## Parc éolien des Cerisiers Commune de Colonfay (02)

**Mémoire en réponse à l'avis de la Mission Régionale  
d'Autorité environnementale des Hauts-de-France  
n° 2022-6590 du 18 novembre 2022**

**Edition V1 du 20/04/2023**

Figure 1 : Raccordement hypothétique entre le parc éolien des Cerisiers et le poste source de Le Hérie-la-Viéville (Source : Google Maps)

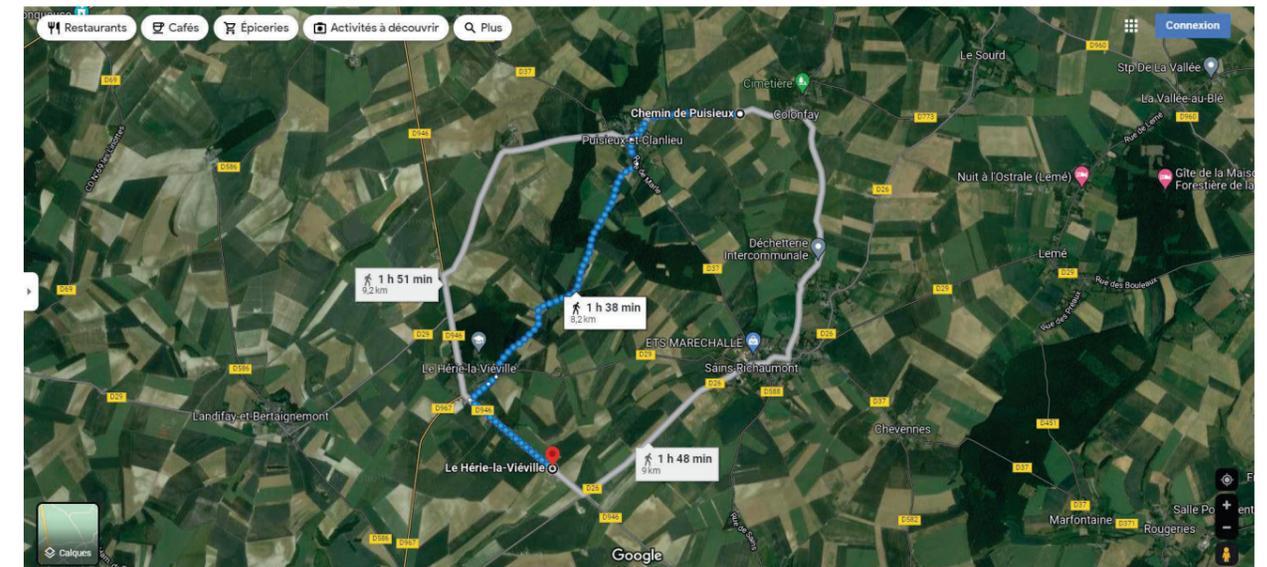
**L'autorité environnementale recommande d'évaluer la nécessité, une fois le tracé définitif du raccordement connu, d'actualiser l'évaluation des impacts avec le cas échéant, mise en œuvre de la séquence éviter, réduire, compenser, en particulier si des espaces à enjeu sont impactés par les travaux de raccordement et/ou si des créations de lignes aériennes sont nécessaires**

Concernant le raccordement hypothétique du parc éolien des Cerisiers au poste source le Hérie-la-Viéville, le tracé est d'environ 8,2 km et suit essentiellement les chemins d'exploitation et les départementales. Même si le tracé passe à travers le «Bois de Montaux», le tracé a été réalisé de manière à suivre le chemin d'exploitation existant. Aucun défrichement ne sera nécessaire pour réaliser le raccordement du parc au poste source. Aucun site protégée (Natura 2000, ZNIEFF, etc.) n'est impacté par le projet de raccordement.

Figure 7 : Carte représentant les enjeux chiroptérologiques lors des transits printaniers et de la mise-bas (Source : ENVOL Annexes de l'étude d'impact, page 527 – ou – page 134 de l'étude chiroptérologique)

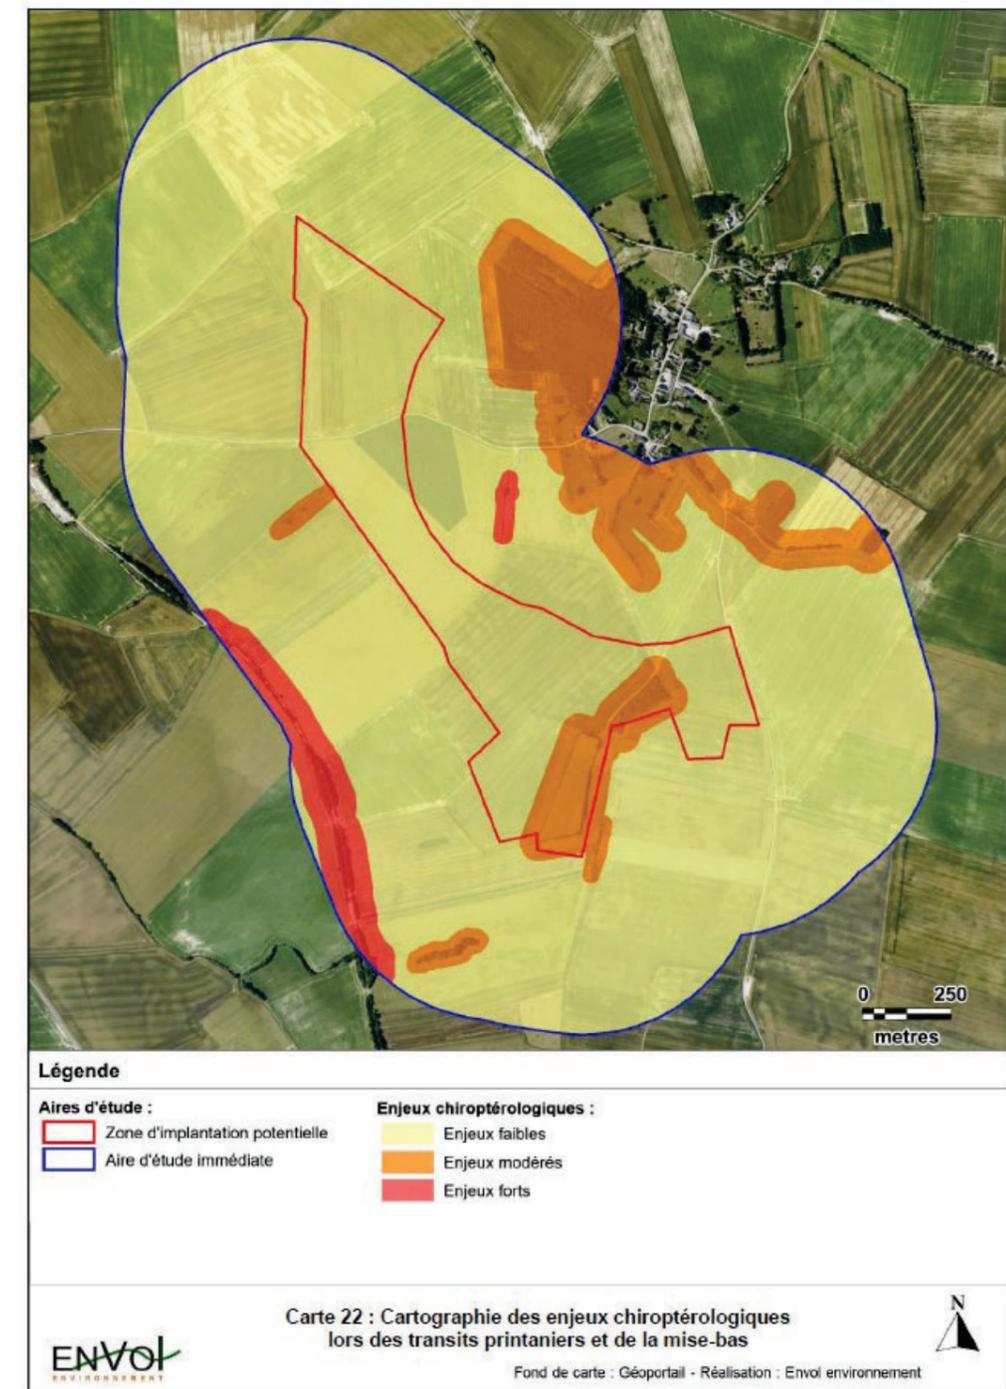
- de compléter le résumé non technique avec des cartes des enjeux pour les chauves-souris et les oiseaux, et les caractéristiques principales des parcs éoliens voisins ;
- de présenter des cartes recoupant les éoliennes projetées et les enjeux ;
- d'actualiser le résumé non technique après avoir complété l'étude d'impact et réévalué les enjeux et impacts sur le paysage, l'avifaune et les chauves-souris.

Néanmoins, pour faciliter la lecture, plusieurs cartes de synthèses des enjeux écologiques sont présentées ci-dessous.

Figure 11 : Localisation du parc éolien Arc-en-Thiérache (Source : ESCOFI)

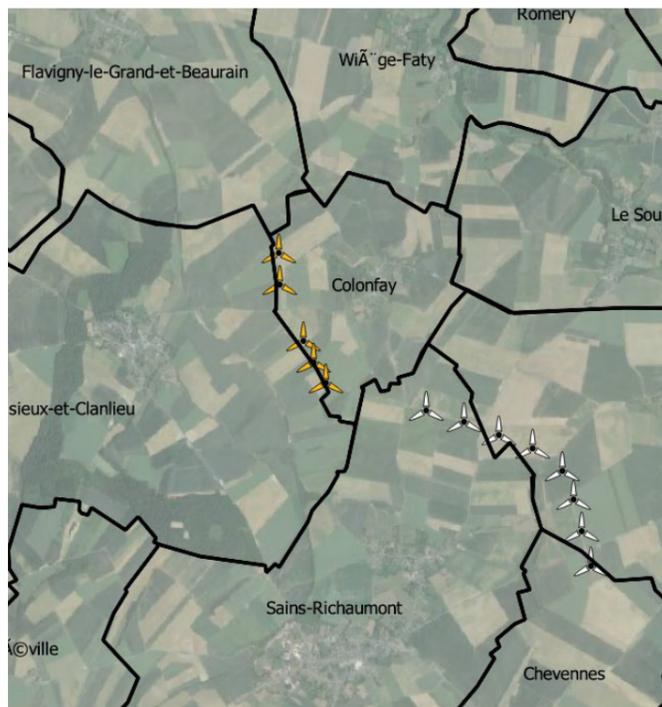
**L'autorité environnementale recommande d'intégrer les éoliennes du parc voisin d'Arc-en-Thiérache dans l'évaluation environnementale du parc éolien du Cerisier, notamment pour les mesures de réduction.**

Parc éolien Arc-en-Thiérache en blanc et parc éolien des Cerisiers en jaune. Distance entre les 2 parcs de 1070m.
